Krycí list ZBV

"EIB 2021" II/339 Červené Janovice - Štípkoklasy

Rekonstrukce II/339, ZÚ - km 2,76

Změnový list

DETAIL – PŘÍKOP ZPEVNĚNÝ PŘÍKOPOVOU TVÁRNICÍ

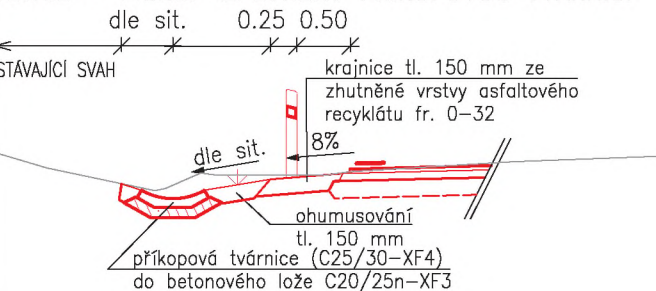
Dílčí změna č. 5: Příkopový žlab

Po dokončení projektové přípravy a před zahájením realizace stavby došlo ke stavebním úpravám odvodnění v prostoru křižovatky II/339 a III/0171 do Zdeslavic. Ze stavu odvodnění křižovatky vyplynulo, že odvodnění pomocí příkopových žlabů není vhodné.

Po dokončení projektové přípravy a před zahájením realizace stavby došlo ke stavebním úpravám odvodnění v prostoru křižovatky II/339 a III/0171 do Zdeslavic. Zachováním upraveného stavu bylo změněno řešení odvodnění v tomto prostoru a v souvislosti s tím bylo navrženo vypustit příkopovou tvárnici v příkopu na jihovýchodním nároží křižovatky. AD s vypuštěním příkopové tvárnice souhlasí.

DETAIL – SVODIDLO

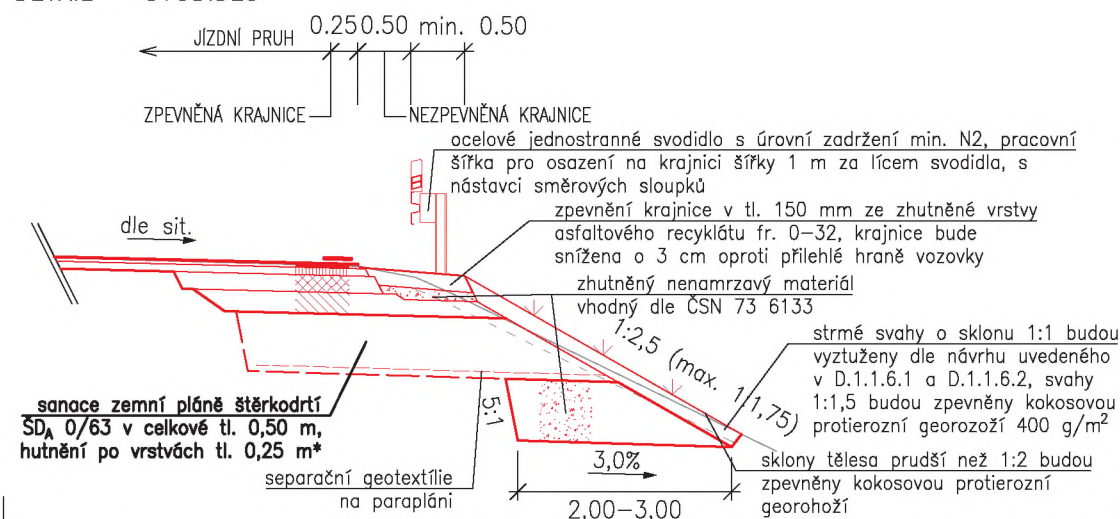
Dílčí změna č. 3: Armovaný svah

Po konzultaci s objednatel a se zástupci objednatel se zhotovitel rozhodl místo armovaného svahu použít typové svodidlo EVOL GS 1,5, jehož parametry umožňují osadit svodidlo i v případě šířky 0,75 m tak, že sloupky svodidla jsou beraněny do nepevněné krajnice a nikoli za hranu svahu zemního tělesa. Viz. vyjádření AD ze dne 20. 10. 2021.

Za AD souhlasíme s osazením svodidla na nezpevněnou krajnici šířky 0,75 m za podmínek, že bude použito svodidlo s třídou pracovní šířky W3 (případně nižší), dynamický průhyb do 0,7 m, délka sloupků bude min. 2 m a v souladu s doporučením TP 114 budou sloupky svodidla beraněny do nezpevněné krajnice před hranu svahu zemního tělesa. Svah zemního tělesa bude ohumusován, zpevněn kokosovou protierozní georohoží a zatravněn.

Příloha č.1: Vzorový řez krajnicí se svodidlem v km 0,420

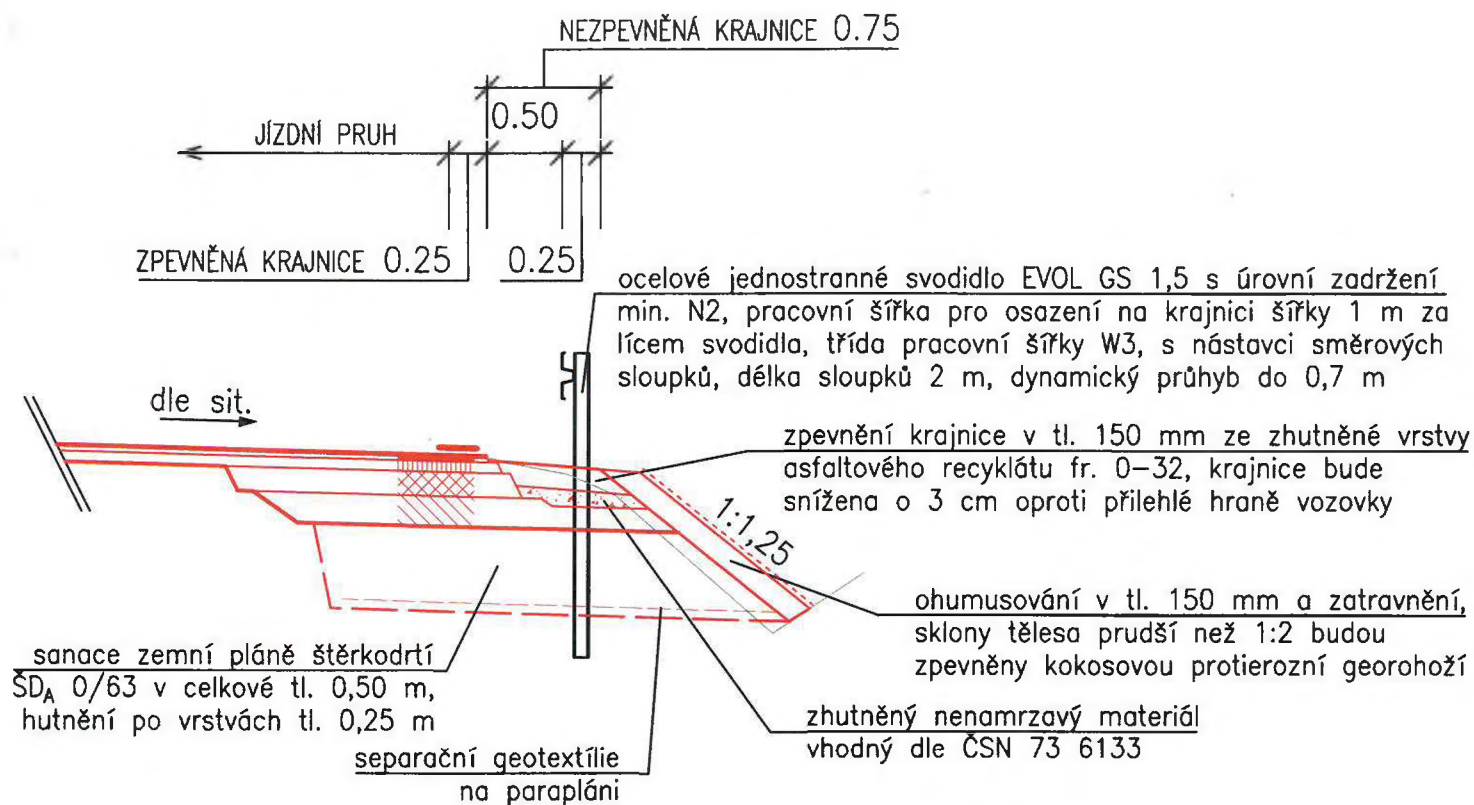
Věc: Vyjádření autorského dozoru stavby „II/339 Červené Janovice – Štipoklasy – PD“ (AD) k navrženým změnám souvisejícím s vyztuženým svahem v km 0,395 – 0,427 vlevo

Vyztužený svah byl v PDPS navržen v km 0,395 – km 0,427 vlevo z důvodu rozšíření nezpevněné krajnice na 1 m kvůli osazení svodidla a katastrální hranici, která neumožňovala standardní sklon svahu po rozšíření krajnice. Proto byl navržen sklon svahu 1:1 a svah jako vyztužený.

Zhotovitel se rozhodl použít typové svodidlo EVOL GS 1,5. Parametry svodidla umožňují osadit svodidlo i v případě šířky nezpevněné krajnice 0,75 m tak, že sloupky svodidla budou beraněny do nezpevněné krajnice, nikoliv za hranu svahu zemního tělesa. Takové řešení při osazení na stávajících silnicích je v souladu s TP 114 čl. 2.9, pokud je použito svodidlo pro osazení na krajnici šířky 1 m, přičemž se skutečná šířka krajnice nezohledňuje. Při šířce nezpevněné krajnice 0,75 m je možné svah zemního tělesa provést ve sklonu, který nebude vyžadovat vyztužení zemního tělesa, ale pouze provedení protierozního opatření.
